Syndicat des transports d'Ile-de-France

**Délibération n°2016/029**  
**Séance du 17 février 2016**

**DECLARATION DE PROJET**  
**TRAMWAY T10 ANTONY-CLAMART**

Illustration 1. Plan général des Travaux ajusté

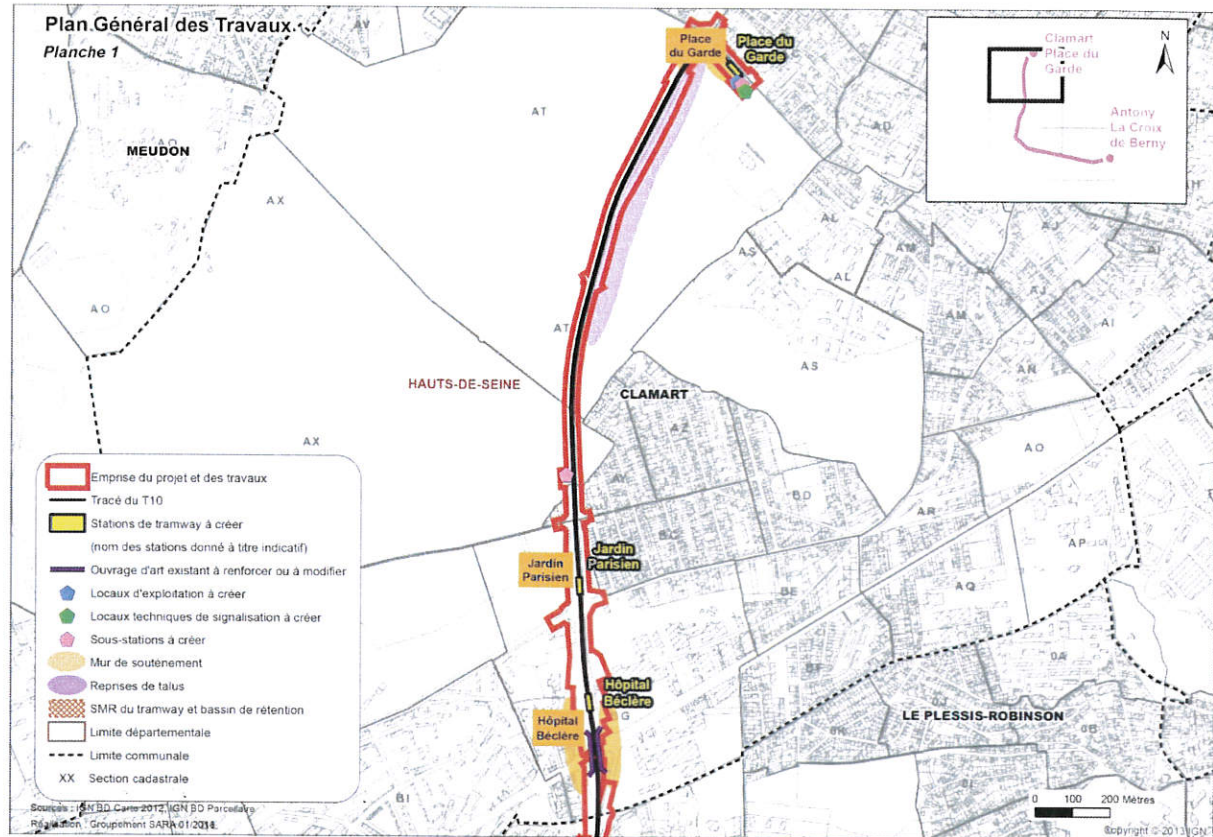
L'itinéraire cyclable sur Clamart présenté dans le dossier d'enquête, consistant à requalifier le chemin du vieux cimetière a soulevé un rejet unanime du public et des associations et les nombreux arguments présentés ont convaincu la commission

d'enquête de la nécessité de proposer un autre itinéraire qui permette d'assurer la continuité des modes actifs accompagnant le projet de tramway T10. Il apparaît ainsi que seule l'insertion de cet aménagement au niveau de la RD2, le long de la plateforme du tramway soit possible et admissible. La commission d'enquête émet donc une réserve au projet, demandant de poursuivre les études en vue de réaliser les aménagements nécessaires à ces modes actifs et leur bonne insertion sur la RD2 en forêt de Meudon et de veiller à sécuriser l'arrivée place du garde au débouché de l'itinéraire emprunté par les cyclistes. Il conviendra dès lors d'exclure le chemin du vieux cimetière du périmètre de la DUP.

Les maîtres d'ouvrage s'engagent à intégrer sur la RD 2, en traversée de forêt de Meudon, une voie verte le long de la plate-forme tramway et à réduire la vitesse autorisée pour les véhicules routiers à 50 km/h sur cette section.

Les aménagements prévus sur le chemin du Vieux Cimetière ne seront donc pas réalisés, celui-ci sera exclu du périmètre du projet conformément au plan ci-dessous. Le dossier de mise en compatibilité du PLU de Clamart sera ajusté.
